Glogauer Str. 56 , Kinder- und Jugendhaus Geiza,
Schaffung eines barrierefreien Zugangs
hier: Stellungnahme zur Anfrage J/B2-4 vom 07.12.2018 zum Antrag der SPD Stadtratsfraktion vom 16.10.2018

Antrag der SPD-Stadtratsfraktion vom 16.10.2018 zur Behandlung im JHA;
hier: barrierefreier Zugang zum Kinder- und Jugendhaus Geiza

Barrierefreier Zugang zum Kinder- und Jugendhaus Geiza

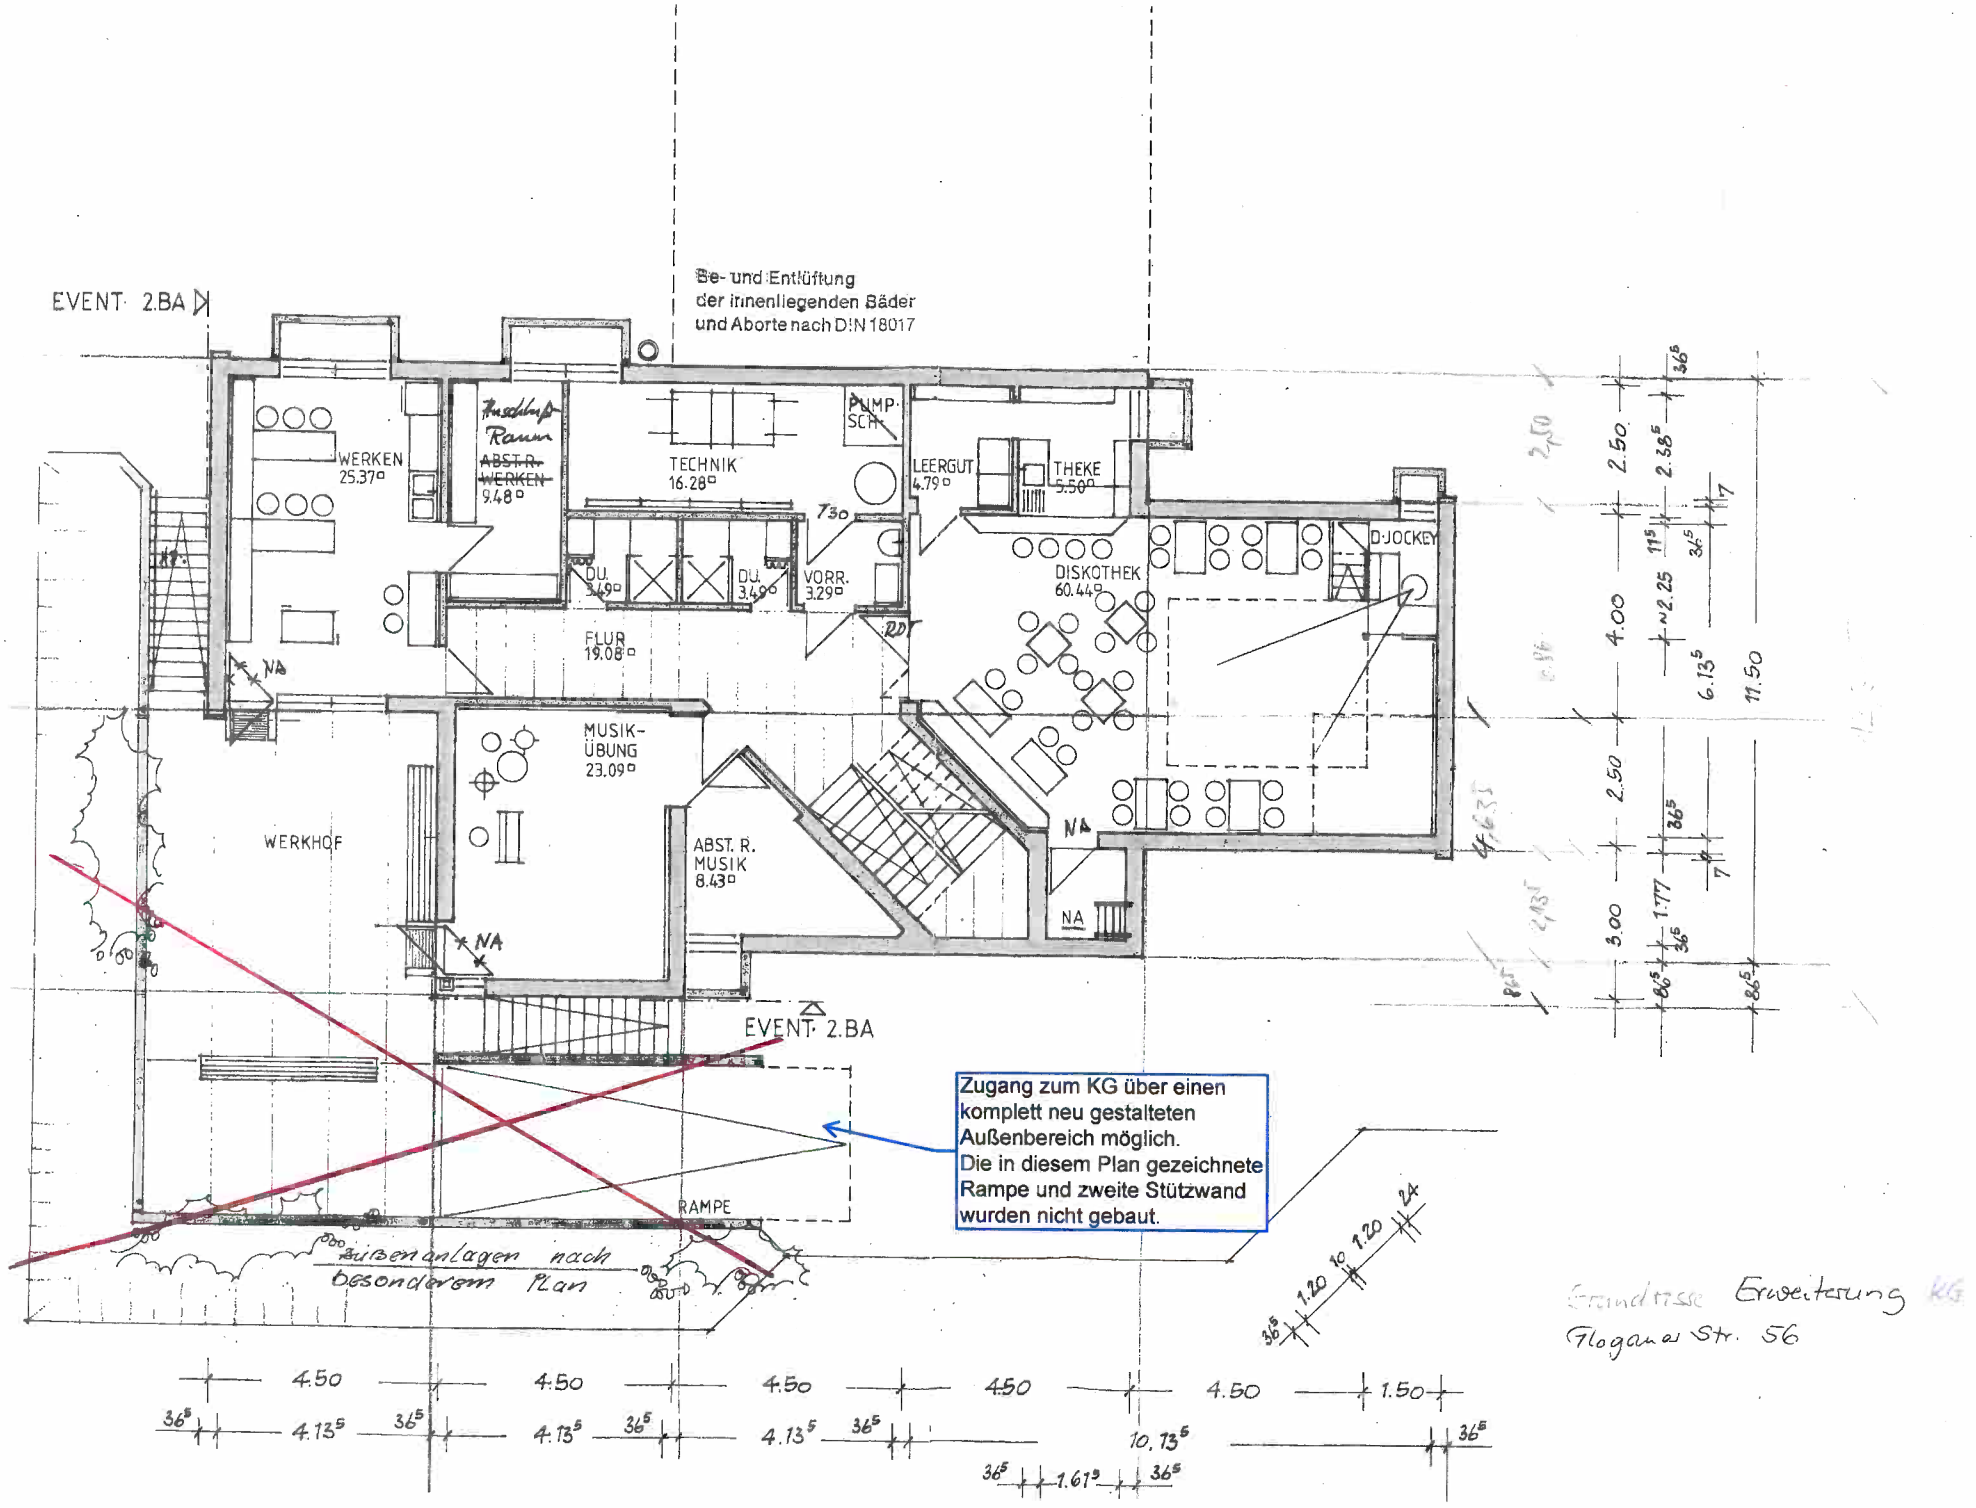
Nutzung durch Gemeinschaftshaus
Putzraum und Personal-WC zu Behinderten-Toilette umbauen
evtl. 2. Eingang schaffen, Zugang barrierefrei vom Gehweg aus. Abstellraum wird Windfang
Zugang zum KG über einen komplett neu gestalteten Außenbereich möglich
Rollstuhlgerechte Rampe zum Haupteingang behindert Zufahrt zum Gebäude und Gehweg durch das Gelände
Be- und Entlüftung der innenliegenden Bäder und Aborte nach DIN 18017
FAHRRÄDER
ABSTELLR. GARTEN 15.10
WC D. 8.06
WC H. 11.34
PUTZR. 3.34
WC M. 8.06
WC K. 11.36
VERKEHRSFLÄCHE b 6.20
VERKEHRSFLÄCHE a 6.40
CLUBRAUM (BILLARD) 25.37
LEERGUT 3.26
TEEKÜCHE 9.19
ABSTELLR. 9.97
4.29
KONTAKTFOYER 43.76
LK.
MEHRZWECKRAUM 60.47
ZAUN
ABSTAND ca. 3.50 - 4.00
GARD.
ABDECKROST
FAHRRÄDER
WERKHOF
PERSONAL 21.23
ÜBERD. VORPLATZ
10.50
3 STG. 16/30
15 STG. 18/27
RAMPE
ZUGANG JFZH
PARKPLATZ
A
B
Grundrisse Erweiterung Glogauer Str. 56
